ContiTech

Zahnriemen Kit CT1077K2/ WP2 für Opel, Alfa, Fiat, Saab, Chevrolet diverse Modelle 1,6 /1,8 ab 2003

Abb. 3 Variante 2 - Stift nach Riemenmontage ausziehen

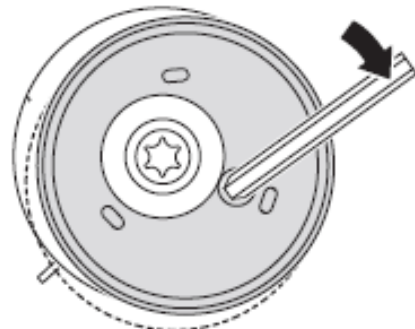
Für die Ausführung mit vormontiertem Splint wird dieser erst nach Auflegen des Riemens gezogen. Auch hier stellt sich die Spannung dann automatisch ein.
